Avis délibéré
de la Mission régionale d'autorité environnementale
Corse
sur le projet de centrale photovoltaïque au sol sur le territoire de
la commune de Biguglia (Haute-Corse)

N°MRAe
2022CORSE / PC 6

Figure 5 : synthèse des enjeux flore (source : étude d'impact)

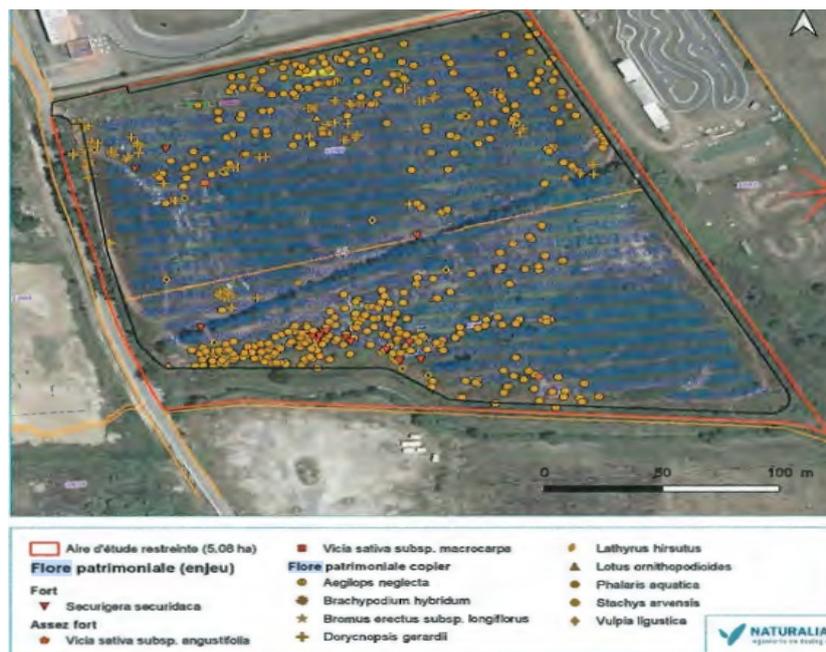
Plusieurs espèces à fort enjeu de conservation sont présentes sur le site (comme l'ancyle rayonnant et la luzerne de Soreirol ou encore le gattilier) et notamment la *Securigera securidaca*. Une quinzaine de stations seront détruites durant la phase travaux. Deux espèces à enjeu assez fort de conservation, les Vesce à feuilles étroites et Vesce à gros fruits, sont également présentes sur les zones ouvertes de maquis

Afin de préserver les stations de flore, l'étude indique que la mesure d'évitement ME-1 « Evitement en phase conception projet - Positionnement des tables photovoltaïques de manière à éviter les espaces périphériques écologiquement intéressants » sera appliquée. On peut cependant constater que les stations de *Securigera securidaca* seront entièrement détruites. La mesure ne semble donc pas adaptée à l'enjeu.

La MRAe recommande de compléter l'étude floristique et de proposer des mesures d'évitement et de réduction permettant de préserver au maximum les stations d'espèces végétales à enjeux, comme de *Securigera securidaca*, le cas échéant complétées par des mesures de compensation. Ces éléments devront dans ce cas être intégrés à la demande de dérogation au titre des espèces protégées recommandée au chapitre 2.1.2.
